PROJET DE MODIFICATION PLU3 - FÉVRIER 2025

CAHIER COMMUNAL

HEM

Projet de modification du Plan Local d'Urbanisme Métropolitain (PLU3)
Décision du Conseil métropolitain du 28 juin 2024

Extrait de la carte générale de destination des sols - Modification de l'OAP n°92 Filature (encadré en violet sur la carte)

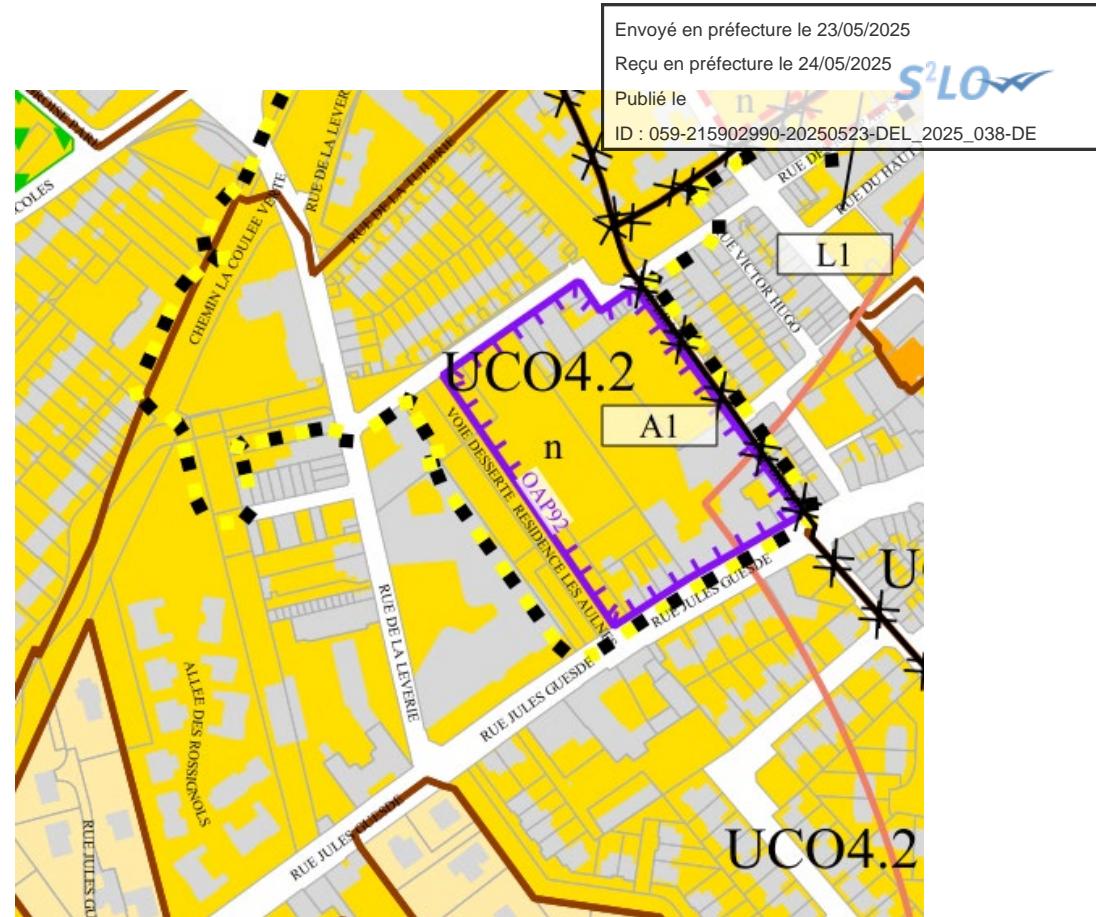
Afin d'assurer un aménagement du site qui soit équilibré, il est proposé de modifier la rédaction de l'OAP pour tenir compte des besoins en logements locatifs sociaux du secteur.

L'écriture de la programmation sera revue pour intégrer 35 % de logements locatifs sociaux et 25 % de logements intermédiaires (accession ou locatif).

- OAP 92 « Filature » : modification de la partie « Programmation », sous-partie « Mixité sociale » (page 6).

Hem, point 2 - Suppression de l'emplacement réservé F14 pour un liaisonnement voirie entre la rue du Docteur Roux, et les Rues Paré et Nobel

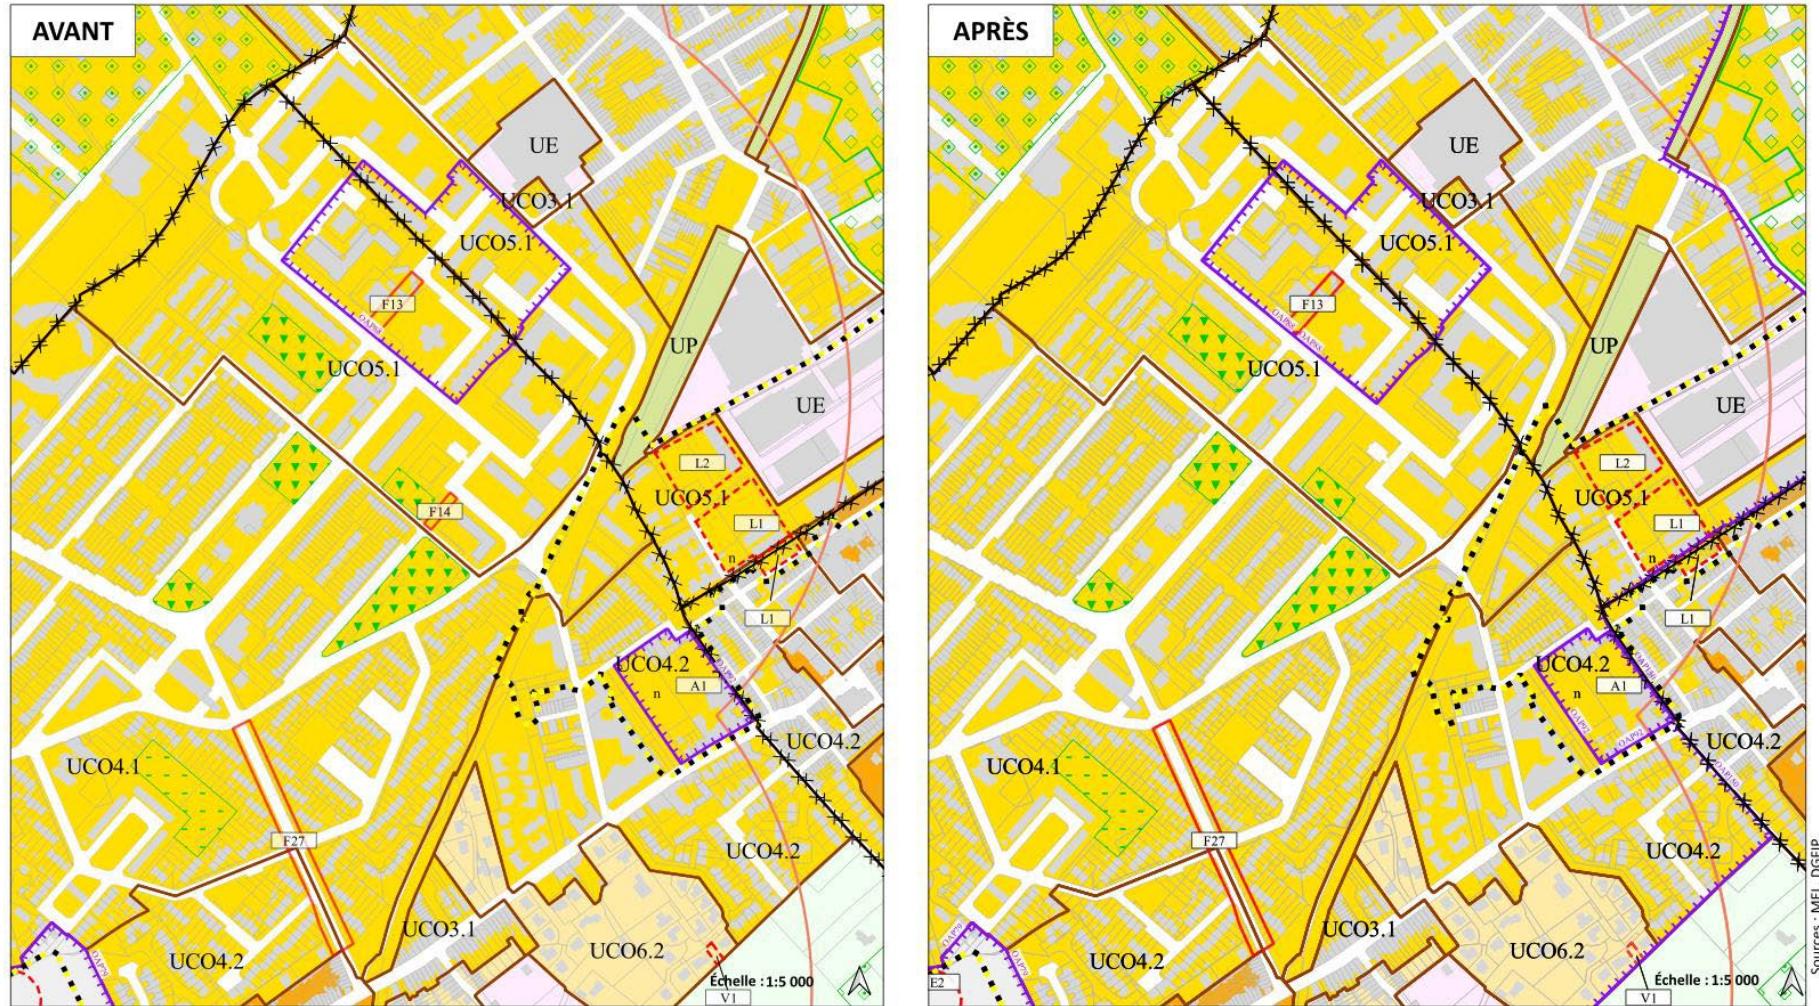
La commune a acquis l'emprise de l'emplacement réservé et la MEL porte le projet dans le cadre du programme de renouvellement urbain (NPNRU).

L'emplacement réservé ne se justifie donc plus et peut être supprimé.

- Suppression de l'emplacement réservé F14, entre la rue du Docteur Roux et les rues Paré et Nobel.

Extrait du PLU2 (l'équipement public est entouré en noir)

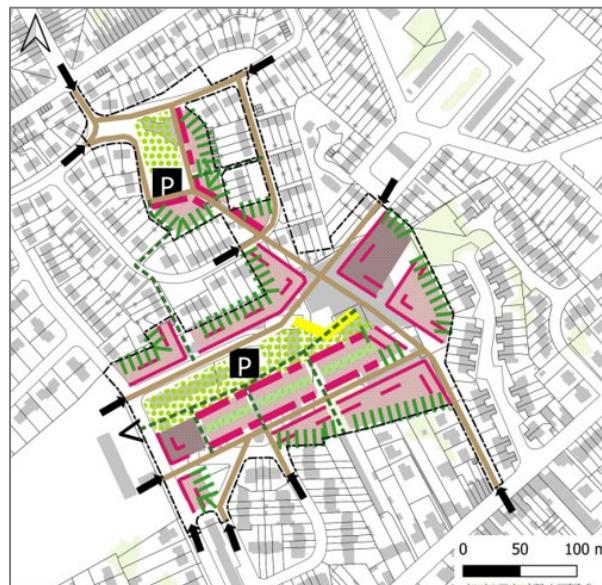
Une Orientation d'Aménagement et de Programmation (OAP) a été inscrite au PLU pour encadrer le projet d'aménagement attendu sur le site Lionderie. Cette OAP comprend une partie texte et un schéma. Le dessin de l'équipement public prévu sur le schéma d'aménagement d'ensemble de l'OAP a disparu entre le PLU2 et le PLU3 approuvé récemment.

Il est proposé de corriger cette erreur en réintégrant le dessin de l'équipement public dans le schéma d'aménagement d'ensemble.

- OAP n°79 Lionderie : modification du schéma d'aménagement d'ensemble.

Extrait de la carte de destination des sols, rue du Général Leclerc – linéaires déjà inscrits au PLU en pointillés violettes, et nouveau linéaire proposé détourné en noir

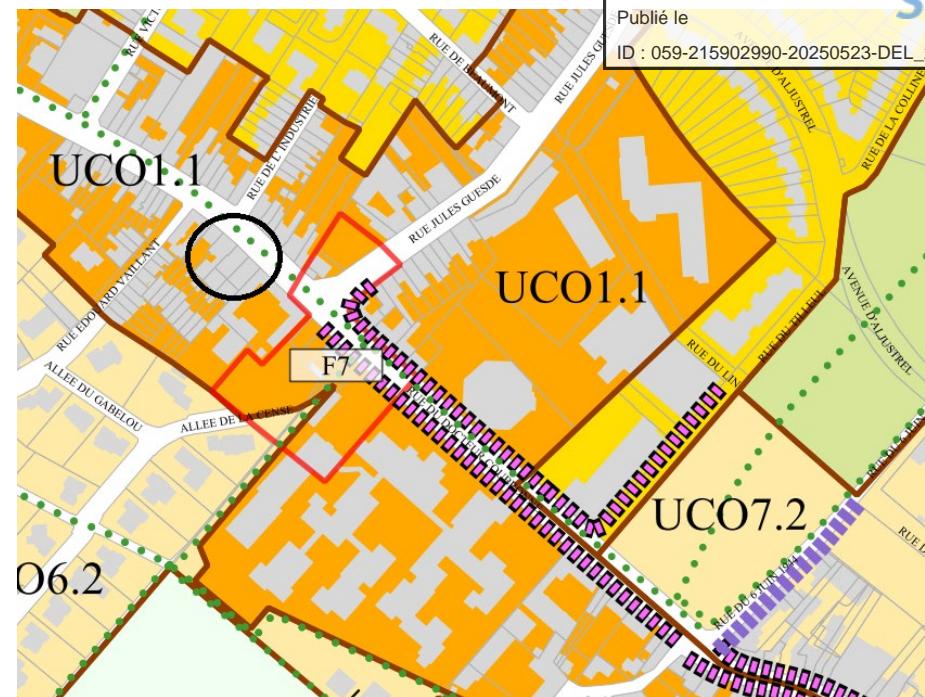
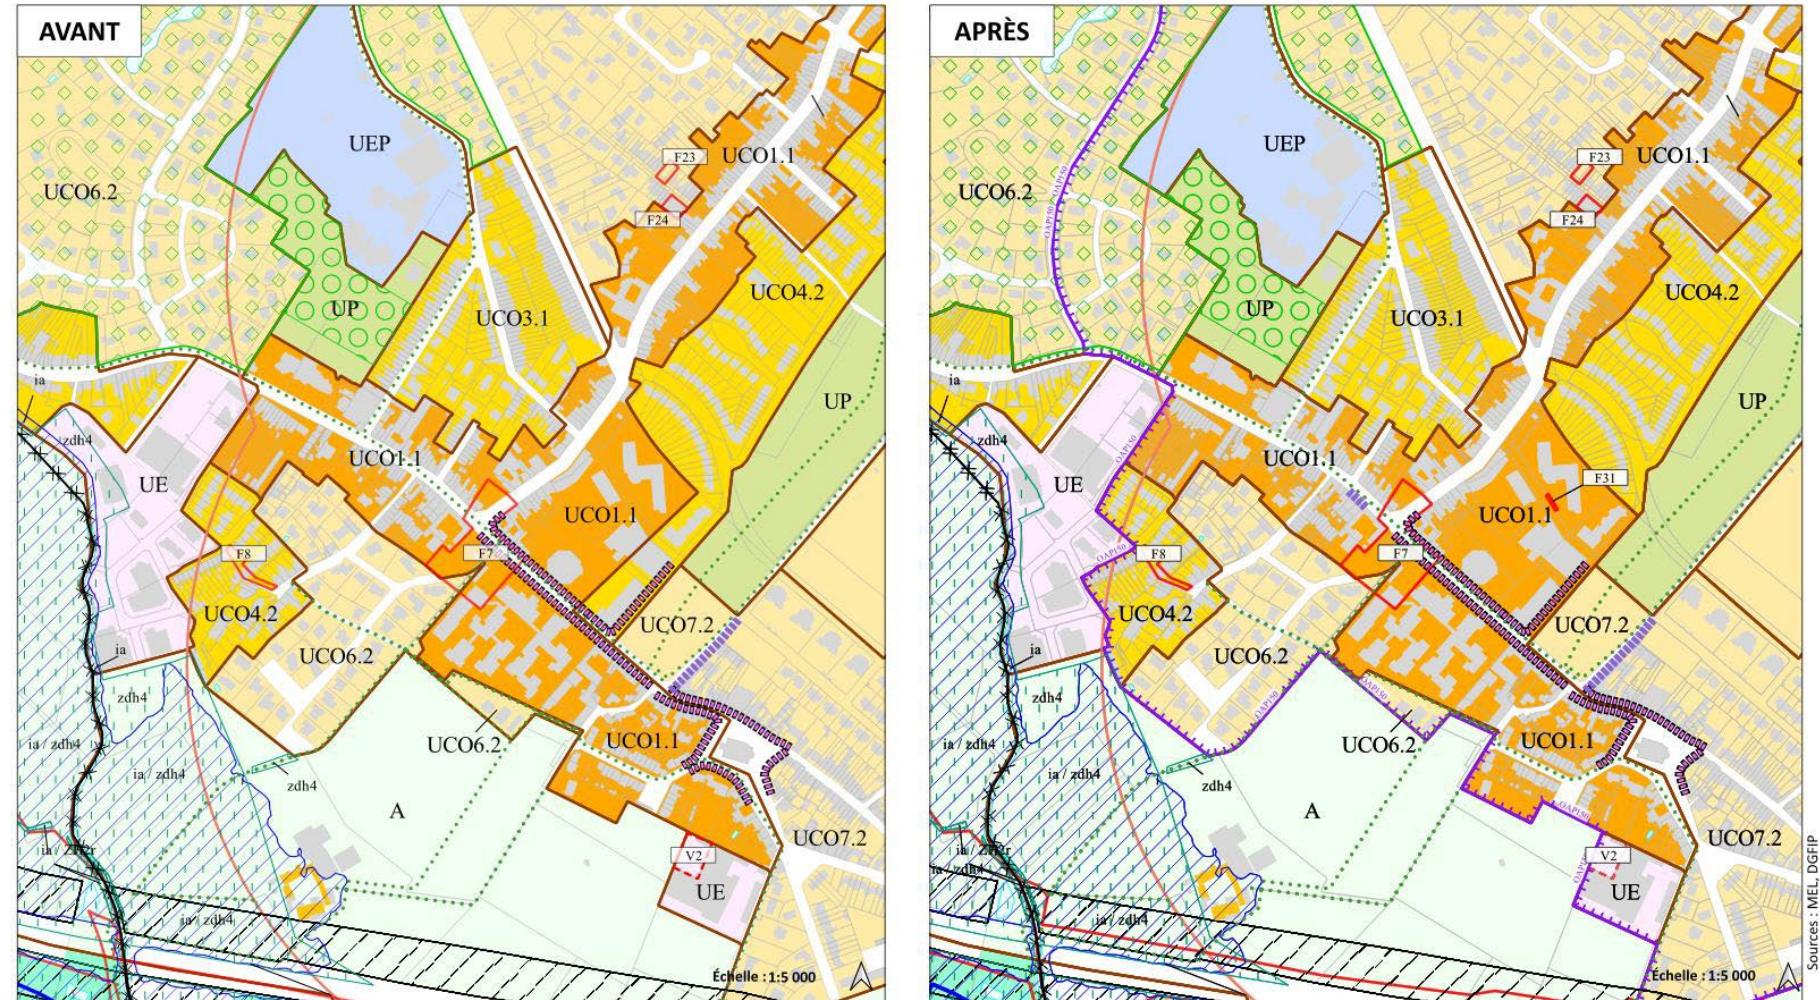
Un linéaire commercial a déjà été mis en place sur plusieurs portions de voies de la centralité de la commune d'Hem. L'étude cœur de ville menée sur Hem a mis en lumière l'opportunité d'inscrire un linéaire commercial sur la portion de rue du Général Leclerc située entre la ferme Franchomme et la rue de l'Industrie.

Il est ainsi proposé d'inscrire un linéaire sur cette portion de voie pour compléter les linéaires déjà existants.

- Inscription d'un linéaire artisanal et commercial élargi rue du Général Leclerc, entre la ferme Franchomme et la rue de l'Industrie.

Extrait de la carte de destination des sols montrant les linéaires commerciaux (en violet)

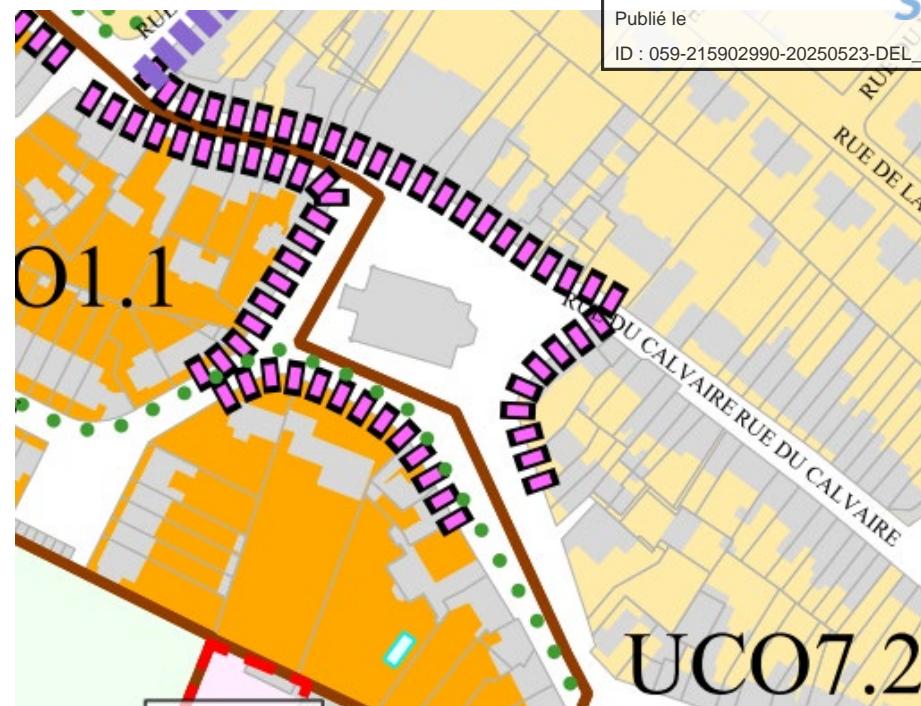
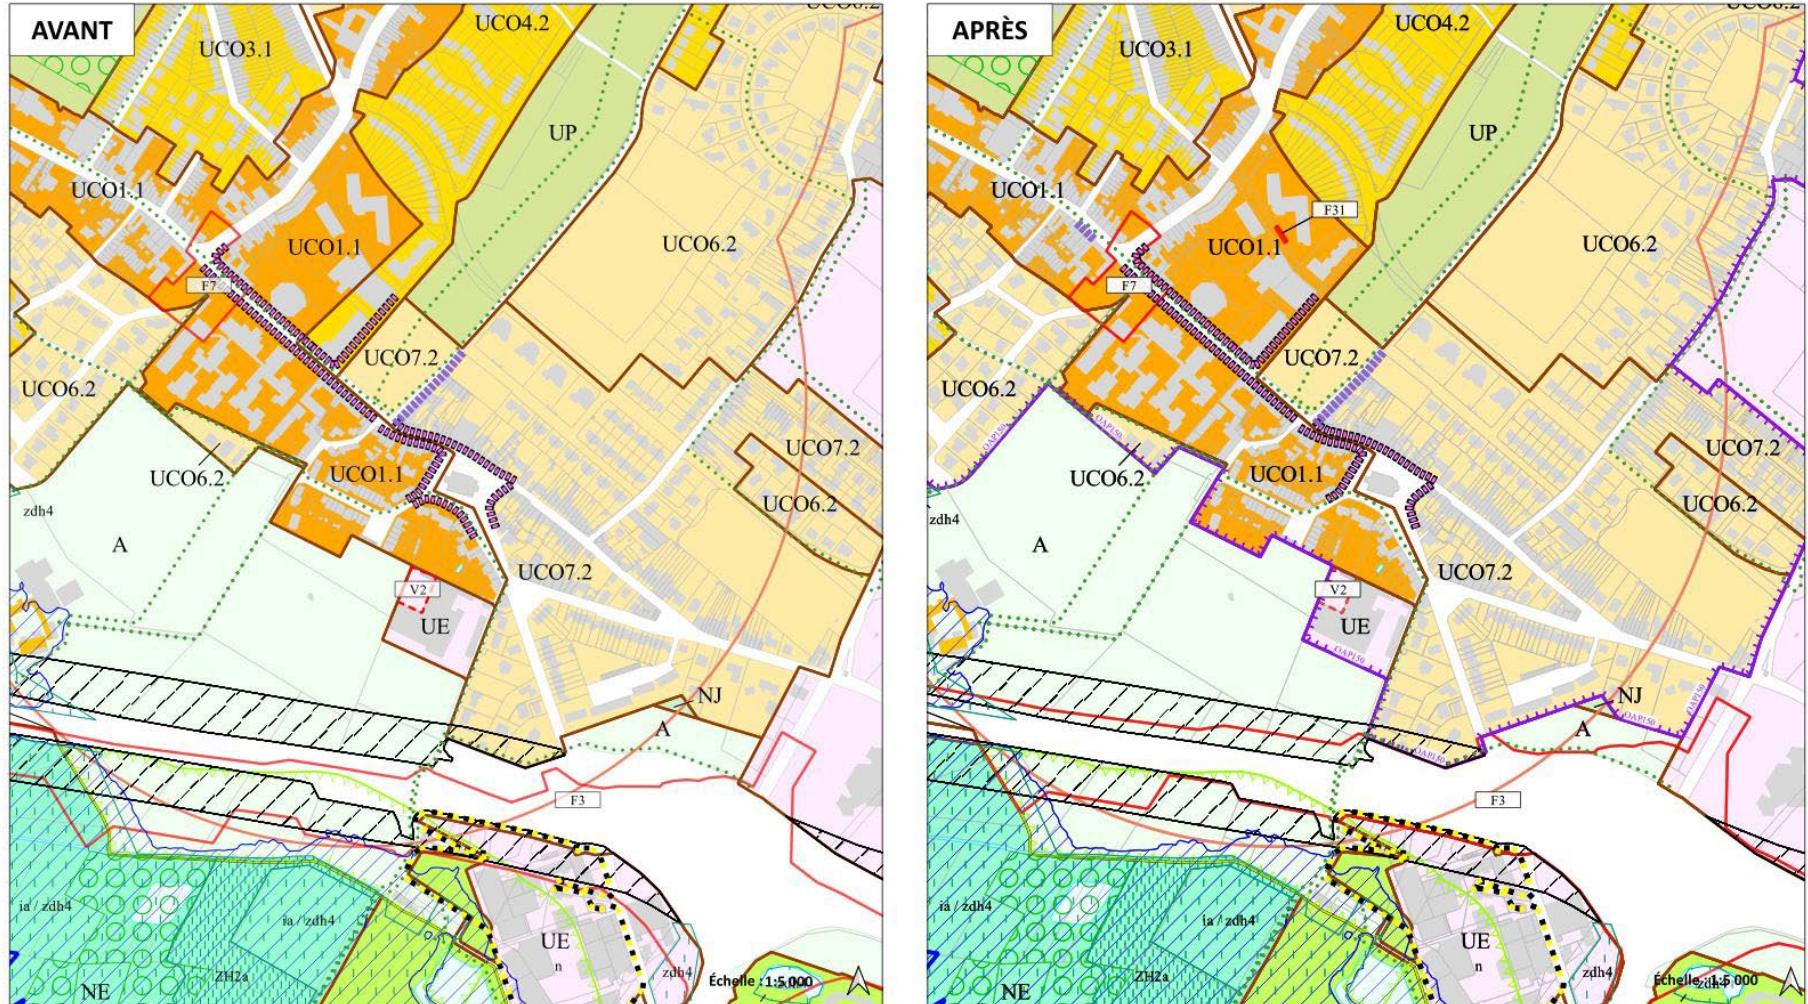
Un linéaire commercial « toute activité » est inscrit au PLU entre l'église Saint-Corneille et le presbytère. Or, il n'existe aucune activité commerciale sur le linéaire identifié.

Il est donc proposé de supprimer le linéaire commercial à cet endroit, car il n'est pas adapté au contexte du secteur.

- Suppression d'un linéaire commercial « toute activité » place de la République, entre l'église Saint-Corneille et le presbytère.

Extrait de la carte de destination des sols montrant le périmètre concerné à passer en UCO1.1 (entouré en noir)

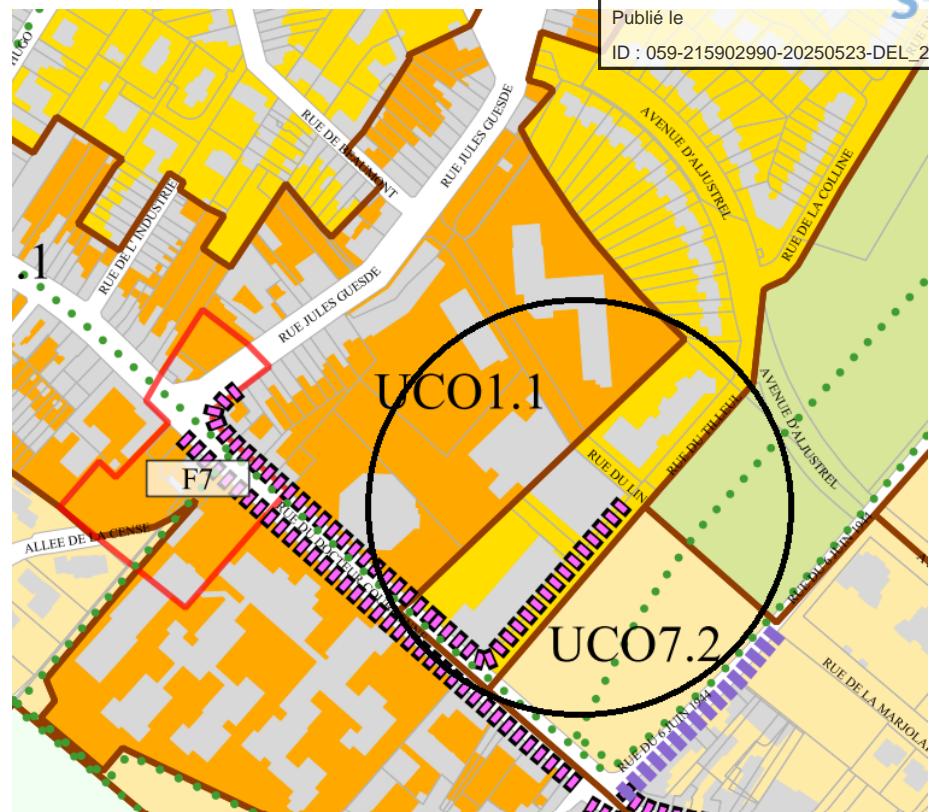
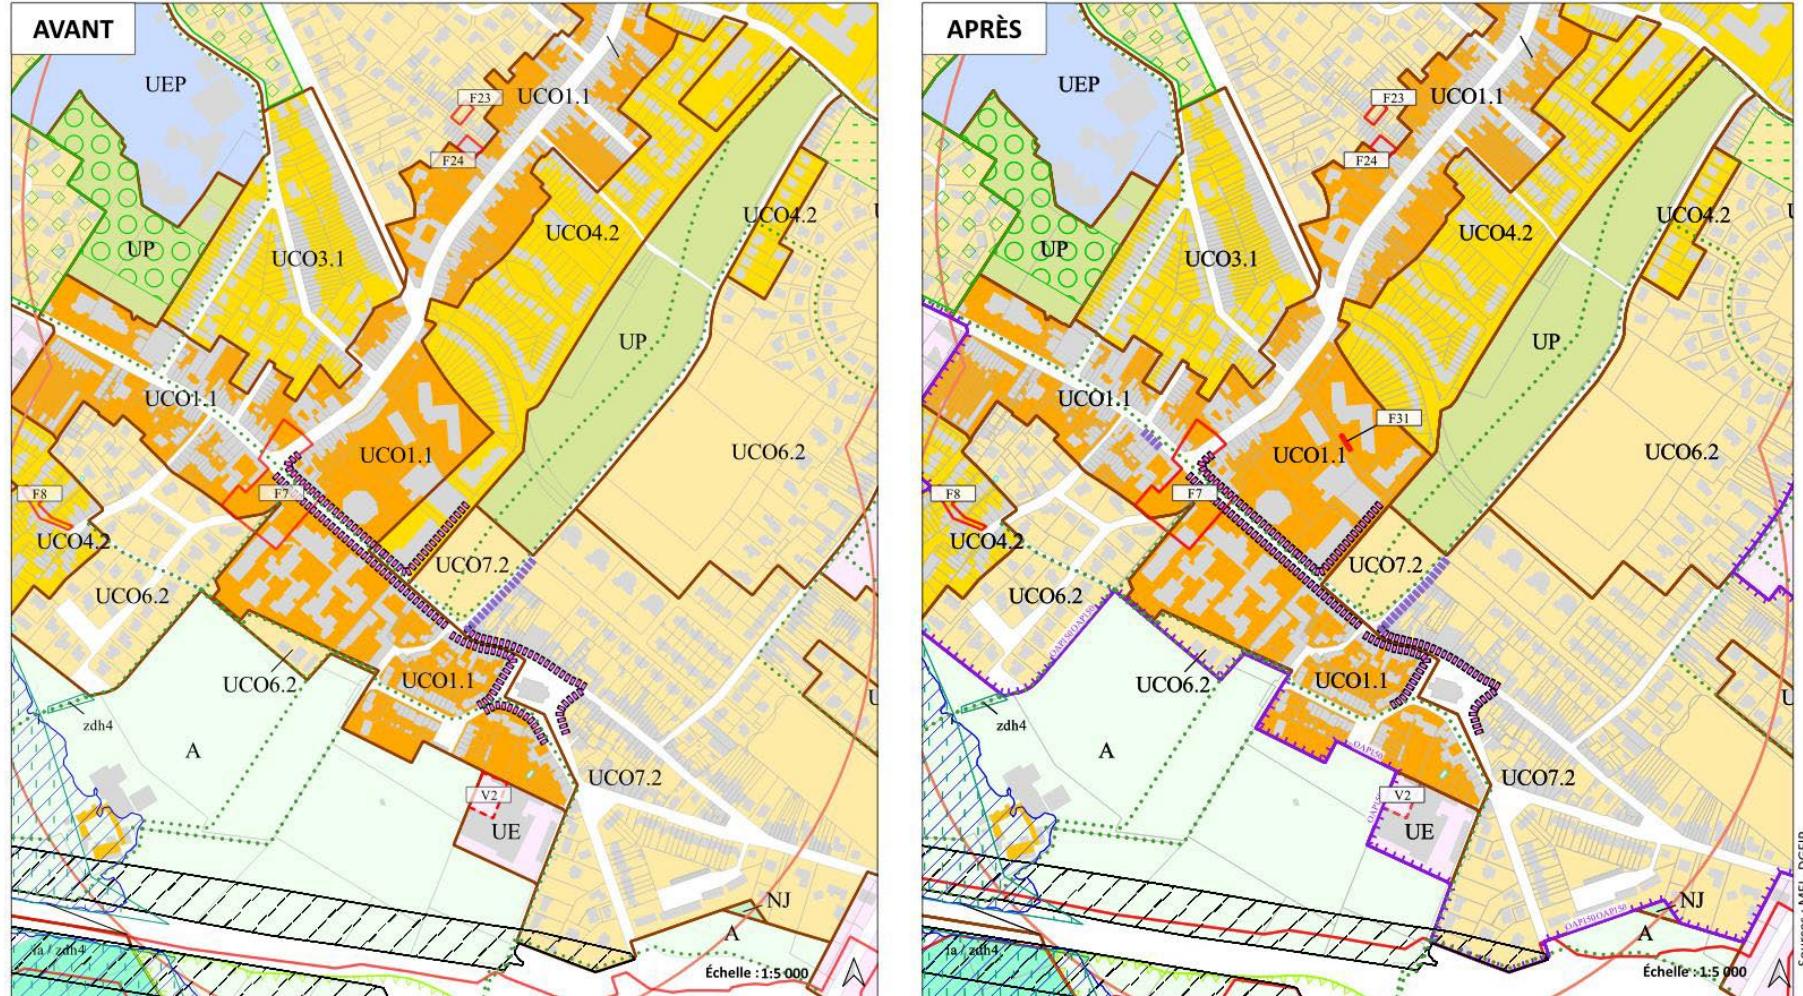
En lien avec l'étude « Cœur de ville » et le futur passage de la ligne de tramway du pôle métropolitain Roubaix-Tourcoing, il est proposé d'étendre le zonage de centralité de la commune d'Hem UCO1.1, dans le prolongement de l'existant, entre la rue Jules Guesde et la rue du Tilleul.

- Passage d'un zonage UCO4.2 à un zonage UCO1.1 (zonage urbain mixte de centralité) rue du Tilleul.
